7営設第1664号
令和7年7月21日

福岡県建築都市部営繕設備課長

福岡県馬術競技場覆馬場大規模改修工事 設計図書に関する質疑回答書

R階平面図 1:200

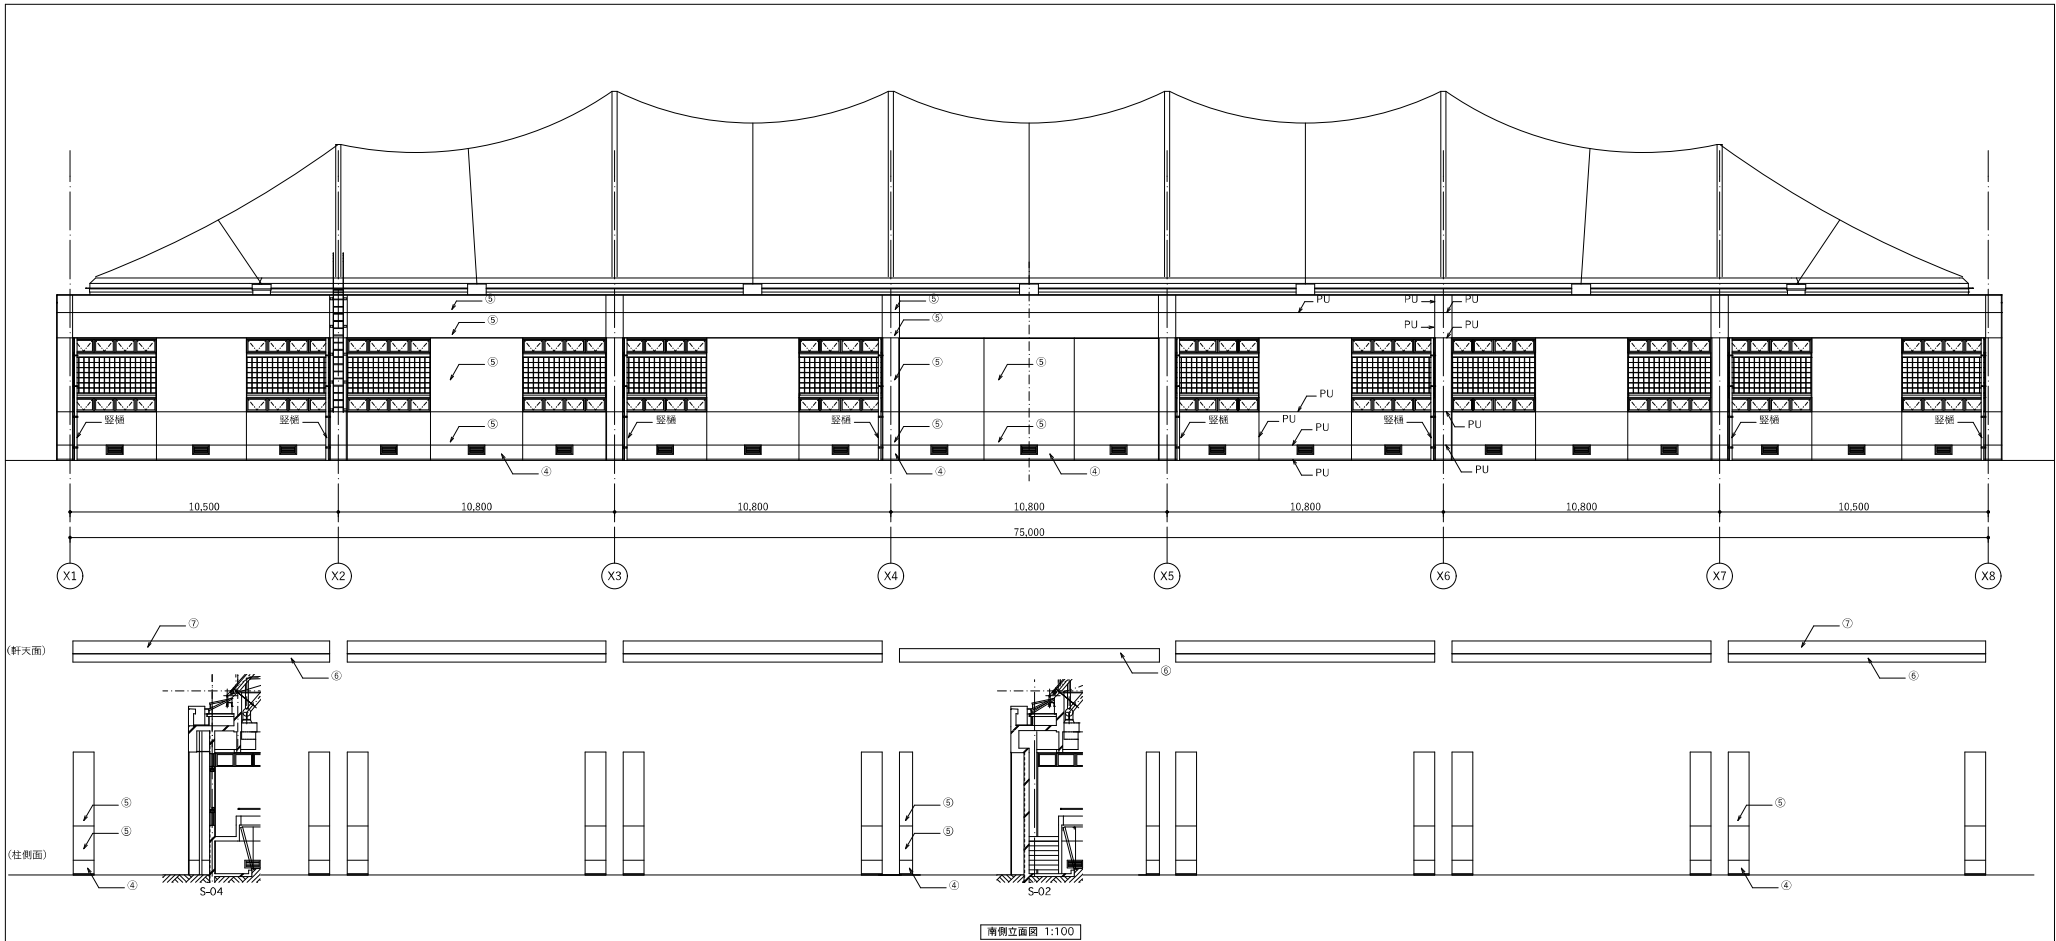
NO	図面番号	質 疑	回 答
1	A-10, 19 (数量)	防水改修に防鳥ネット取替 4か所とありますが、図面に施工場所が明記されてません。 施工場所をご指示ください。	添付書類によります。 数量は1か所あたり50mで計上しており、防鳥ネットを設けるのが全長約200mのため、 計4か所で計上してあります。
2	A-14	堅樋既存金物再利用とありますが、取替でなく宜しいですか	宜しいです。 ただし、現場調査で劣化状況に応じて取り替える可能性はあります。
3			
4			
5
